改善箇所説明図

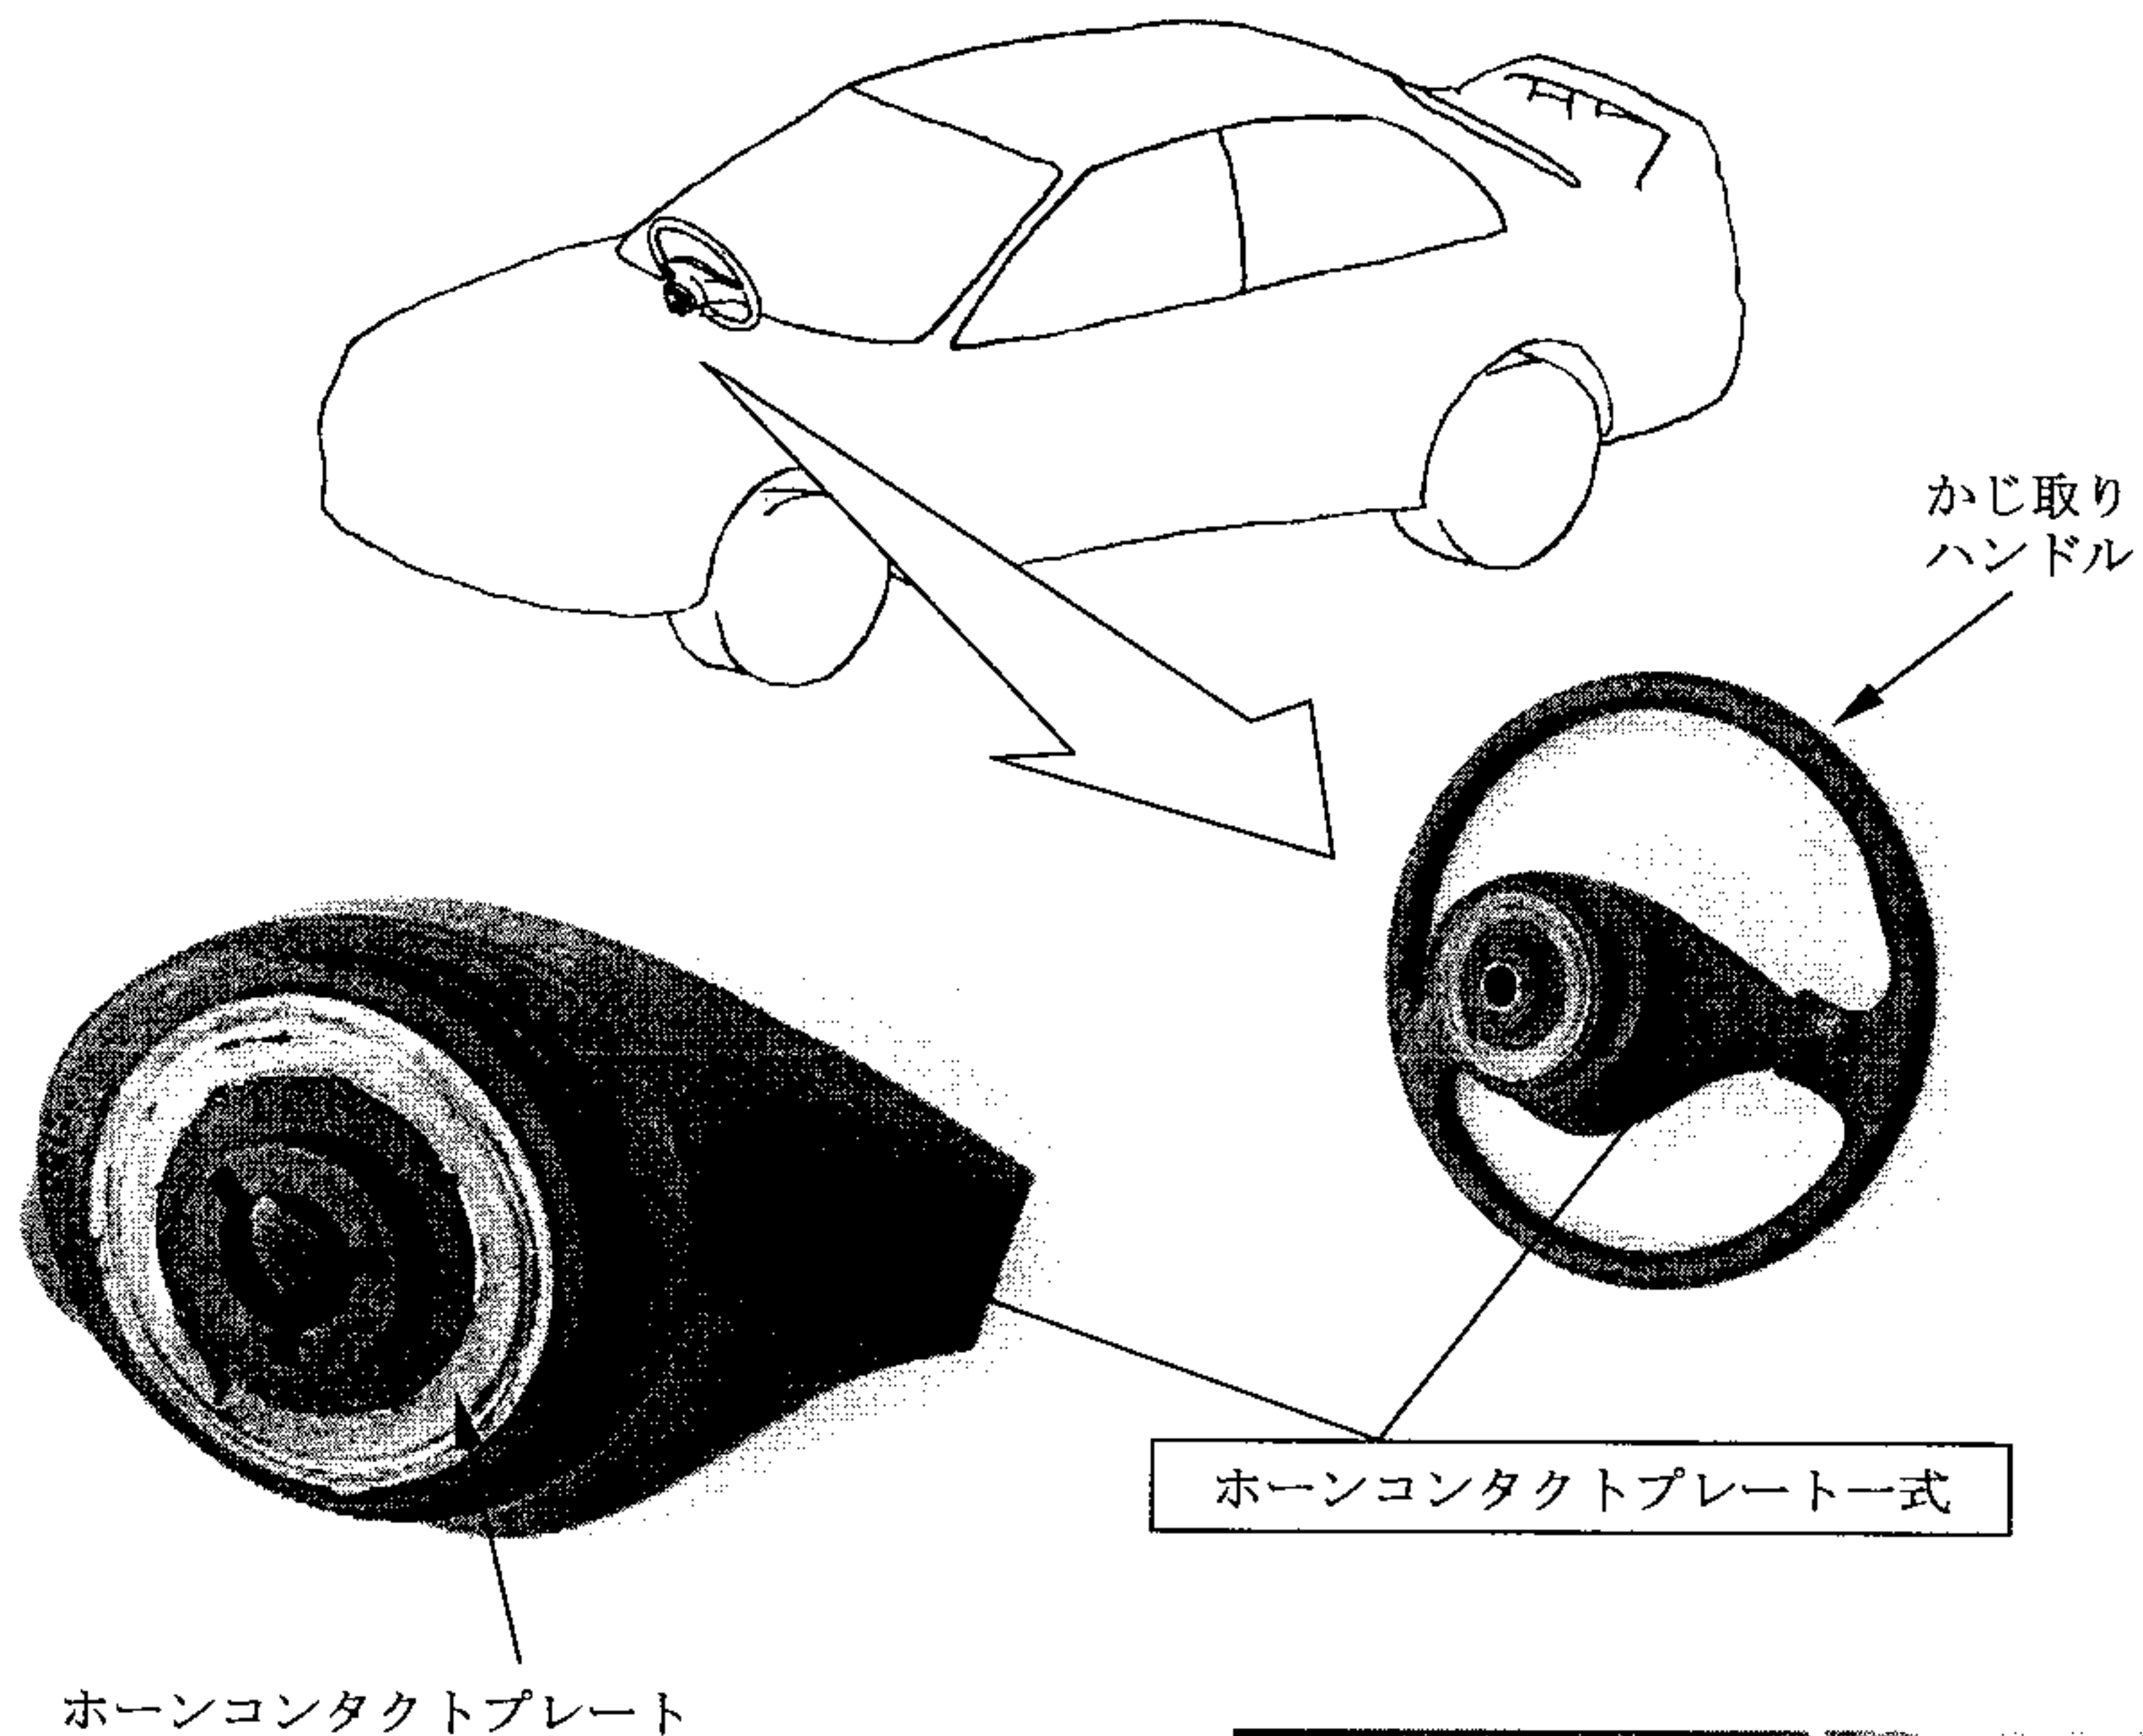
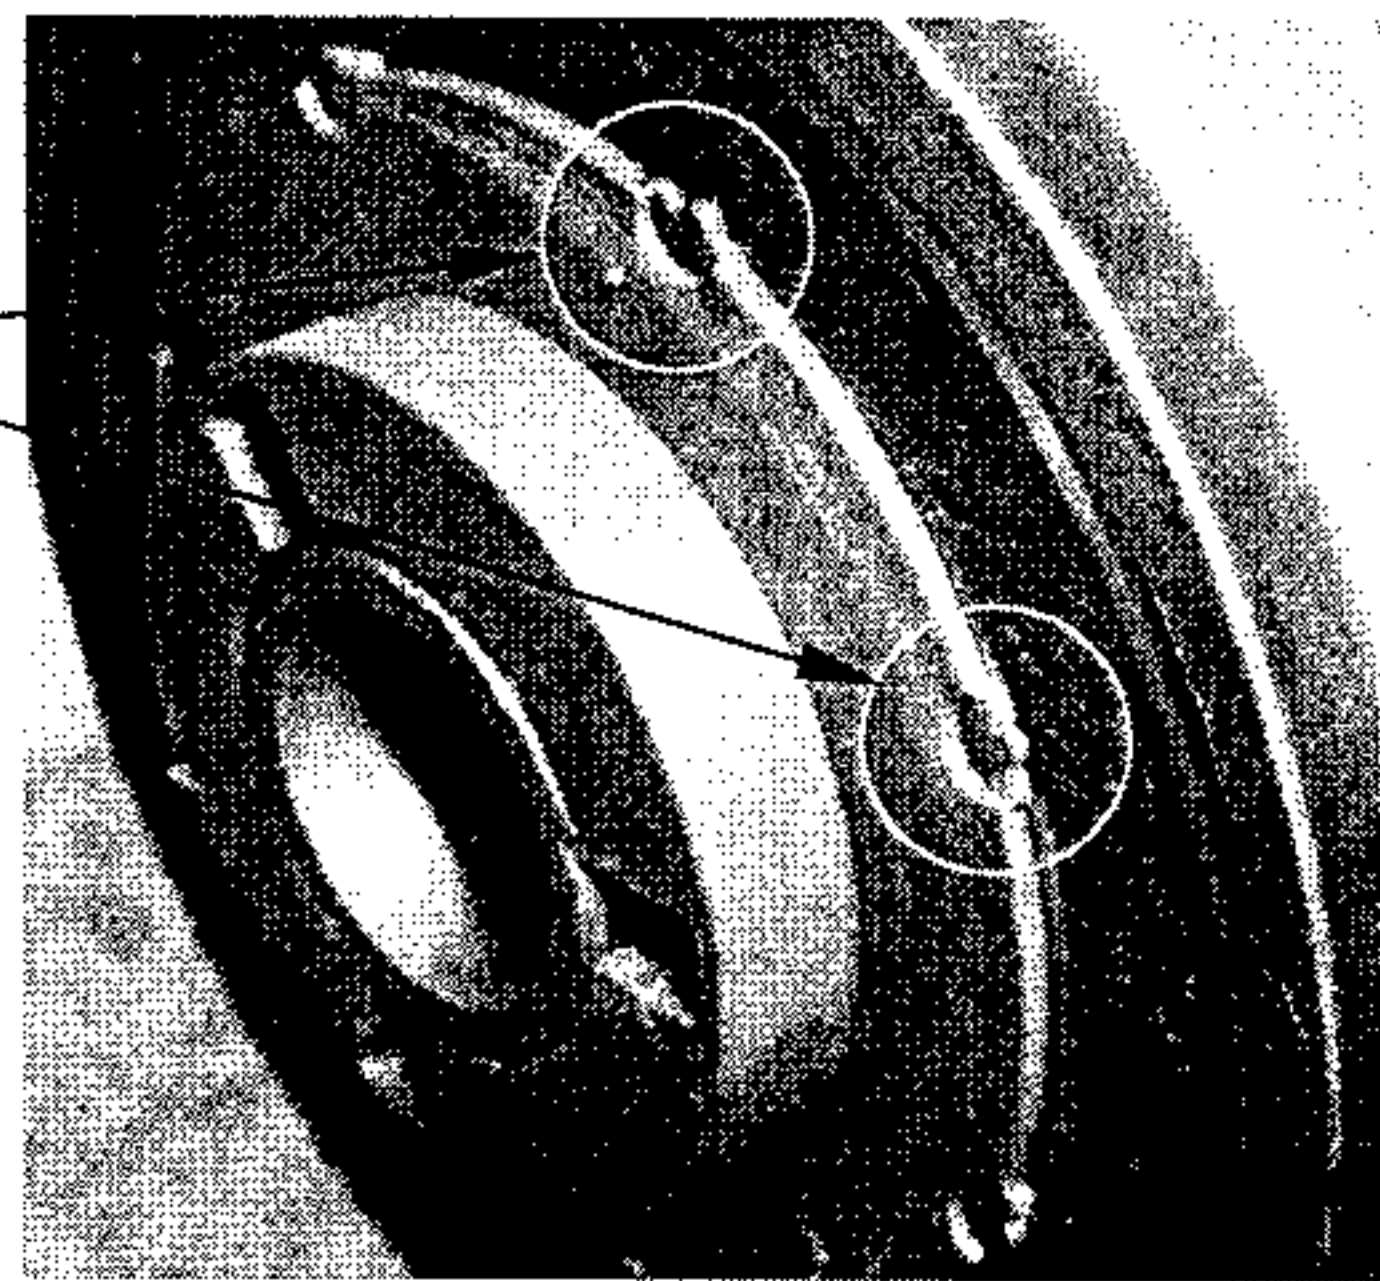
基準不適合発生箇所

かじ取りハンドルに取り付けられているホーンコンタクトプレートの固定が不十分なものがあり、ハンドル操作や走行時の振動によりホーンコンタクトプレートが外れることがある。そのため、最悪の場合、ホーンスイッチを操作しても、警音器が鳴らなくなるおそれがある。

改善の内容

全車両、ホーンコンタクトプレート一式を良品と交換する。

注： ☐ は交換部品を示す。

識別：助手席ドアのロアーヒンジにあるドア取付ボルト（下側）頭部に白色または黄色のペイントを塗布する。
